VERBALE della riunione del 13 Marzo 2024 – ore 10,00

- 1. Città di Corleone - Progetto di fattibilità tecnica ed economica relativo alla realizzazione di un "Polo di Trattamento di rifiuti solidi urbani provenienti dai Comuni del territorio facenti parte della SRR, e precisamente la realizzazione in C/da Ponte Aranci — Frattina di una Piattaforma integrata di trattamento di RSU provenienti da raccolta differenziata";**
- 2. Varie ed eventuali.**

OGGETTO: “Realizzazione di una piattaforma integrata di trattamento dei R.S.U. da realizzare in contrada Frattina nel Comune di Corleone”. Progetto finanziato dall’Unione Europea – Next Generation EU. CUP: G61B22001430006. – Riscontro Vs. nota prot. n. 2240/2024 del 17.01.2024.

Figura 1 Stralcio 09_RS12EPF0009A0_Inquadramento_territoriale-signed_signed_signed_firmato_Rev A 29/12/2022

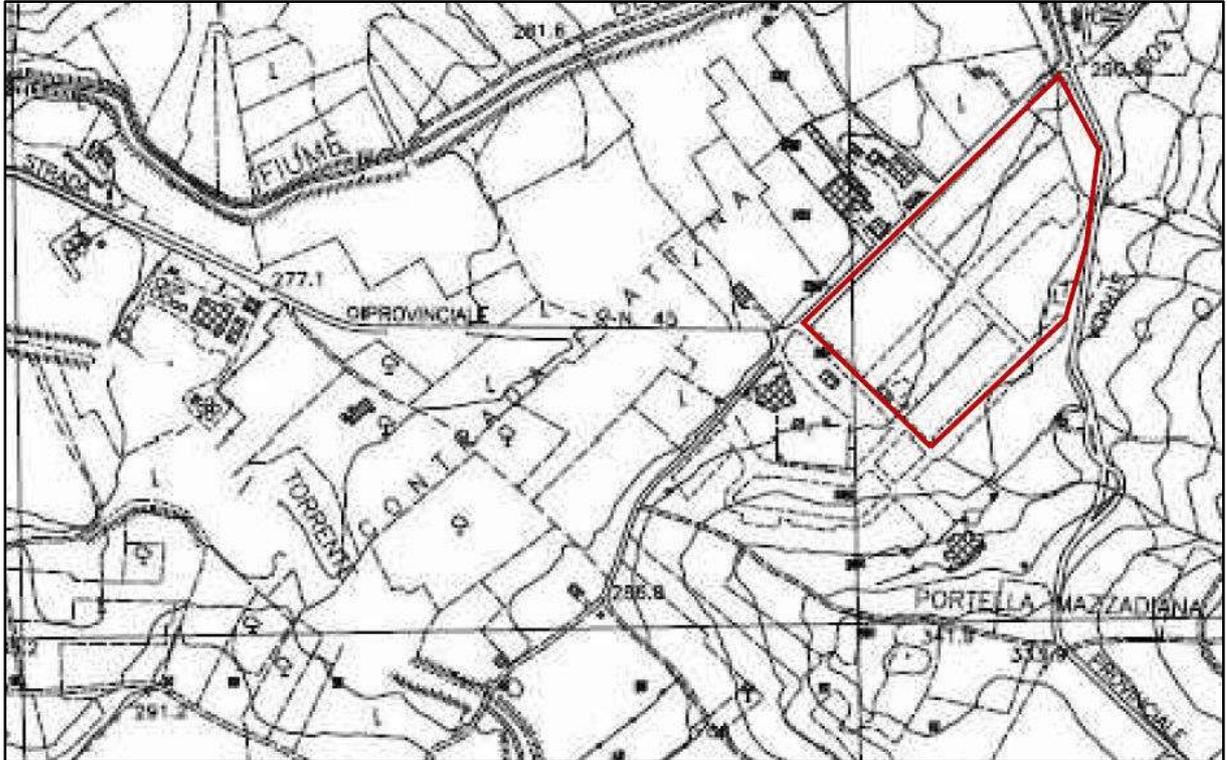
Constatato che per la realizzazione del "Progetto di una piattaforma integrata di trattamento dei RR.SS.UU. da realizzare in C.da Frattina nel Comune di Corleone", non sono previste interferenze né lavorazioni/installazioni da eseguire in fascia di rispetto di strade statali, si rappresenta che non è dovuta alcuna espressione di parere da parte di questa ANAS - Area Gestione Rete Palermo.

Risulta utile evidenziare che l'art. 26 comma 2 del Regolamento per l'esecuzione del Codice della Strada stabilisce in 30,00 m dal confine stradale la fascia di rispetto per le strade di tipo "C", pertanto eventuali attività volte a modificare lo stato dei luoghi in detta fascia, nella fattispecie qualora non rilevate, non riportate o sopraggiunte al progetto in argomento successivamente alla presente, necessitano di apposita autorizzazione da parte di ANAS.
